福島第一原発一号機原子炉倒壊・使用済燃料水抜けの危険等に関する質問主意書 答弁まとめ

要点：答弁の要約とコメント

福島第一原発一号機原子炉倒壊・使用済燃料水抜きの危険等に関する質問主意書

図1. 評価モデルのイメージ

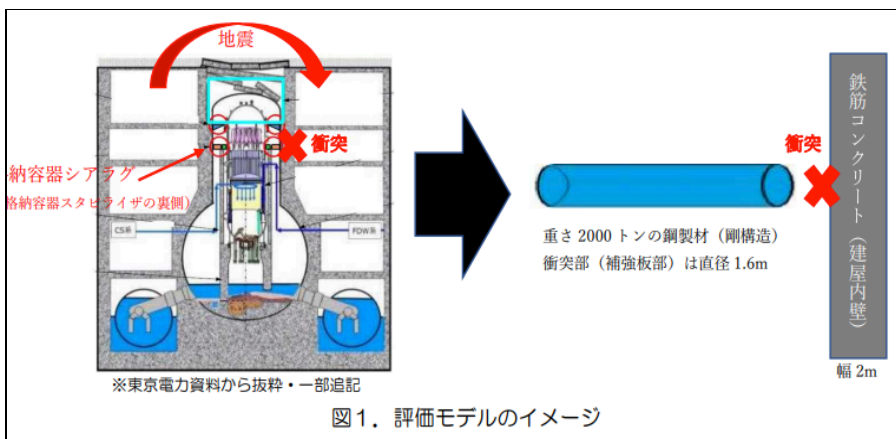
このイメージは上図のようにモデル化し計算している。計算式への入力条件ではぶつかる壁のコンクリート設計基準強度を225kgf/cm²(設計値)としているが衝突するコンクリ壁は東日本大地震や屋上階の水素爆発等で傷んでいるのではないかと、その剛性は女川原発2号機では7割低下*2していると公表されており、福島第一1号機はさらに剛性(強度)が弱くなっているはずだが、そこはどのように具体的に配慮されているのかと質問した。これに対して「「剛性の低下」については、原子炉建屋内及び同号機の原子炉格納容器(以下「格納容器」という)内の放射線量が高く詳細な調査を行うことが困難であることから、東京電力においてこれに関する情報を把握できておらず、政府として承知していない。」「極端な仮定を置くことにより、十分に保守的に行ったものであり、御指摘のように「再度推算するべき」とは考えていない。」との答弁であった。剛性を調べられないならば、なぜ近くにある女川原発の地震被災データを参考にするなど、補正しなかったのか、重要なコンクリの劣化を配慮せずにこのような計算をし、倒壊しても健全性は確保しているとはごまかしであろう。 *2 <http://sanriku.my.coocan.jp/170118asahi.pdf>

- ① 計算において剛性の低下を配慮していない。女川2号機は2011年地震で7割低下した。
- ② 貫通限界厚さで用いたDegen式は砲弾の高速衝突式である。圧力容器の倒壊速度1.11m/sのような遅い倒壊速度の場合に適用できるのか。裏面剥離限界厚さのChang式も同様である。
- ③ 図1を見てわかるように衝突先端は円形の平面であるが圧力容器、格納容器の倒壊であるので先端はゆるく丸みを帯びるのではないか。先端の形状により破壊力が異なるはずであり保守的な計算になっっていないのではないか。

東京電力ホールディングス株式会社(以下「東京電力」という。)福島第一原子力発電所(以下「福島第一原発」という。)一号機の原子炉建屋(以下「原子炉建屋」という。)の内壁を構成するコンクリートの御指摘の「剛性の低下」については、原子炉建屋内及び同号機の原子炉格納容器(以下「格納容器」という)内の放射線量が高く詳細な調査を行うことが困難であることから、東京電力においてこれに関する情報を把握できておらず、政府として承知していないが、御指摘の「別紙三の規制庁の評価計算」は、同号機の原子炉圧力容器及び原子炉遮へい壁並びに格納容器が原子炉建屋へと転倒し、原子炉建屋への水平荷重の伝達又は直接の衝突が起きるという極端な仮定を置くことにより、十分に保守的に行ったものであり、御指摘のように「再度推算するべき」とは考えていない。

<図2 福一4号機：図の左側が北、上が海側東になっている。(1号機ではない)>

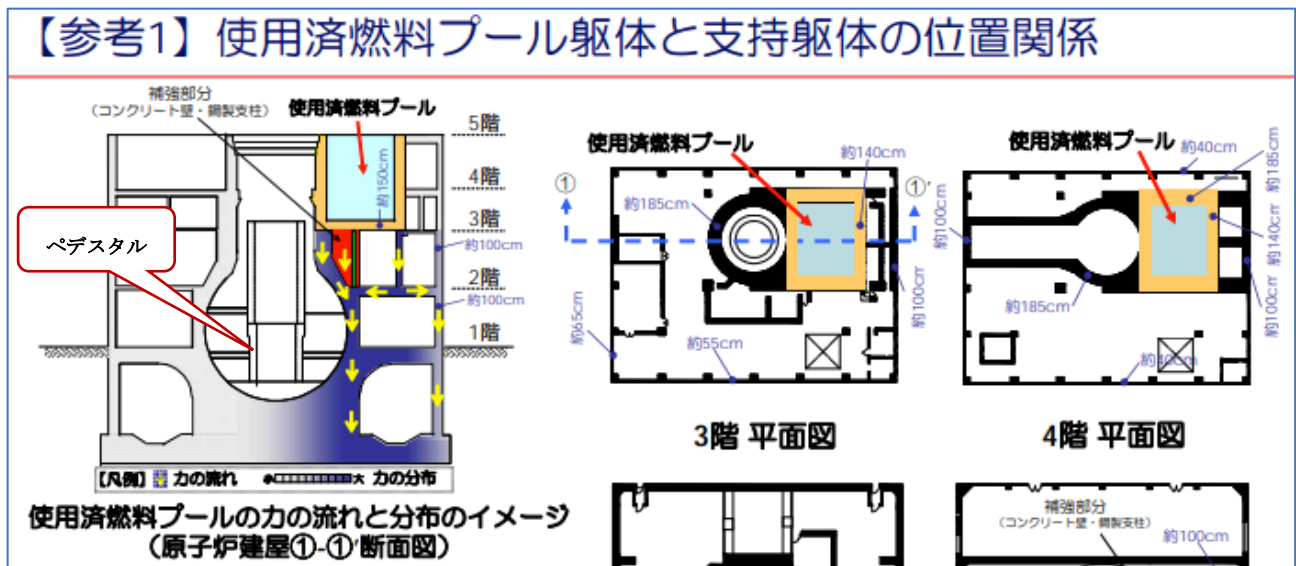
「福島第一原子力発電所1～4号機使用済燃料プールの健全性について」2012.10.29東電*3には「使用済燃料プールは厚さ約140cm～185cmの鉄筋コンクリート製」とある。図2は福一4号機のSFPの3、4階の平面図がある。ここにはSFPの厚さが記載されている、原子炉側の最も薄い壁面は1.4mと読み取れる。原子炉の側には格納容器を囲むコンクリートがあり、図3は压力容器の基礎となるペDESTALの損傷が南西方向64°と示されている。上部の压力容器は地震動の共振が起こるとこの方向に倒れる可能性が想定される。この方向のコンクリ厚は最も薄い真南が1.4mであり、64°の方向を見るとコンクリの厚さが2mを超えるところが見当たらない。この64°の角度の向こう側は使用済燃料プールであり、压力容器倒壊の衝撃で亀裂が入ると冷却水が抜けることになる。→詳細図が見つかり検討したところ衝突想定部の壁厚は約2mあることがわかった。

答弁では压力容器倒壊時の壁の厚さはいくらか質問に答えず、「当該評価において衝突が起きると仮定した壁の厚さは約二百センチメートルである。」とあくまでも仮定の答弁であった。1号機SFPの壁の厚さは4号機並である。ちなみに4号機の原子炉建屋のどの壁を見ても2m以上の壁は見当たらない。なぜ衝突コンクリを2mとしたのだろうか。なぜ実際の壁厚を答えないのか。原子炉倒壊が起こった場合、壁面の破損以外にも諸配管の破損や壁の破損による二次的な障害が発生し廃炉作業が実施できなくなる可能性があるがこれにも答えがなかった。

衝突壁面が真南の使用済燃料プールの2.0m壁だとすると、原子力規制委員会の資料58頁には、評価結果として「衝突時の限界厚さ0.54m、裏面剥離は約1.2mとなった。」と記載されていた、加えると1.74mとなり、1号機の約2mのプール壁は健全全部は0.26mとわずかになる。衝突が起きる1号機4階の建屋では図4のようにエレベータ

の構造健全性は十分に維持されることを確認しているため、御指摘の「壁面の破損」が起こるとは考えていない。また、御指摘の「SFPの衝突側壁面」の具体的に意味するところが必ずしも明らかではないが、当該評価において衝突が起きると仮定した壁の厚さは約二百センチメートルである。

<図4>福島第一原発1号機4階建屋内、エレベータ室入口付近 コンクリート壁崩落・ヒビ入写真
規制庁福一中間とりまとめ(2023年版) 556頁
<https://www.nra.go.jp/data/000425219.pdf>

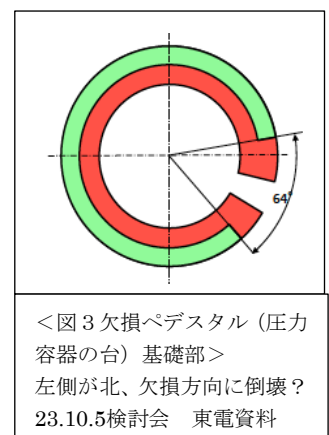
入り口のコンクリ壁が剥離しており、コンクリの内面にはヒビが入り剛性の低下は著しいものと想定される。剛性を配慮するとプール壁が耐えるとは楽観過ぎると思われる。

ペDESTALのコンクリートが高温で溶けてしまったまま、しかも圧力容器上部の支持構造スタビライザーは破損している可能性が高い、1号機圧力容器は全高約20m、内径4.8m、全重量440トン（東電資料）とのことだ。1号機圧力容器の固有周期は東西方向で0.344秒、南北方向で0.36秒（質問三の二答弁より）とのこと今後起こるこの周期の大きな地震動によりブランコ押しのように共振した場合、倒壊するではないか。国や東電は倒壊を防ぐ方を当初から放射線が高いので困難として講じようとしな。倒壊を座して待つ姿勢であり、危機意識が欠けているとしか言いようがない。実際、衝突すると想定される4階建屋のコンクリート壁は2011年大地震で一部崩落<図4>し剛性を失っている2.0mの厚さの壁が本当に持つのか「構造健全性は十分に維持される」とは疑問だ。

<図5> 検討用地震動の評価(プレート間地震)結果

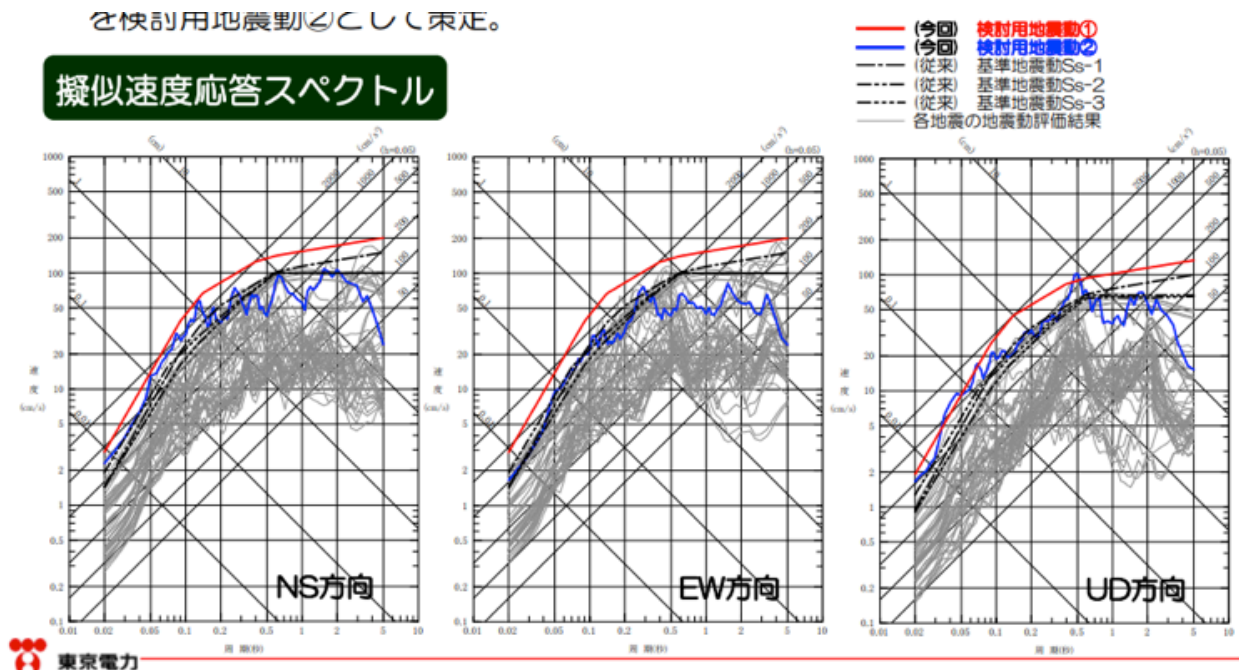
福一原発各号機の設計基準地震動 Ss は東日本大地震前は基準地震動 Ss-1 と Ss-2は450ガル、Ss-2は600ガルであったが、2022年11月以降は900ガル（検討用地震動①）とされているとのこと。福一1号機の圧力容器の固有周期は東西方向で0.34秒、南北方向で0.36秒とのこと。この周期を含む地震波が来ると共振し大きく揺れることになる。検討用地震動①900ガルの応答スペクトル図は上記検討会資料の22頁に出ている<図5>。Ss900ガルの地震動が襲来した場合圧力容器は（水平方向 NS、

EW とも)約2000ガル(グラフ読み取り誤差あり)の最大加速度で共振し揺れる。原子力施設設計専門家の M 氏は現状では900を遥かに下回る343ガルで原子炉は倒壊すると警告している。しかし2022. 3. 16の福島県沖地震では大熊町・双葉町は震度6弱(520~830ガル)の地震であったが原子炉倒壊は免れており、スタビライザー等の支えが働いている可能性がある。いづれ鉄筋の腐食が進行中であり、4階建屋のコンクリ劣化を考慮するとき倒壊防止策が必須であると推量するが規制委員会は講じようとしていない(質問三の1の答弁)。

お尋ねの「設計基準地震動」がどの時点のものであるか必ずしも明らかではないが、現時点における「設計基準地震動」及び「今後想定されている基準地震動」については、令和四年十一月十六日に原子力規制委員会が了承した「東京電力ホールディングス株式会社福島第一原子力発電所における耐震クラス分類と地震動の適用の考え方」に示されているとおり、最大加速度が九百ガルの地震動を用いることを基本としている。また、お尋ねの「天井クレーンや圧力容器など安全上重要な設備」の具体的な範囲が明らかではなく、一概にお答えすることは困難であるが、東京電力によれば、福島第一原発一号機天井クレーンの固有周期は〇・二七秒、同号機原子炉圧力容器の固有周期は東西方向で〇・三四四秒、南北方向で〇・三六〇秒、福島第一原発二号機天井クレーンの固有周期は〇・二八秒、同号機原子炉圧力容器の固有周期は東西方向で〇・三二五秒、南北方向で〇・三五四秒と承知している。さらに、お尋ねの「応答スペクトル」は、平成二十六年十月三日の原子力規制委員会特定原子力施設監視・評価検討会第二十七回会合において東京電力が示した「東京電力福島第一原子力発電所の外部事象に対する防護の検討について」のとおり検討されていると承知している。
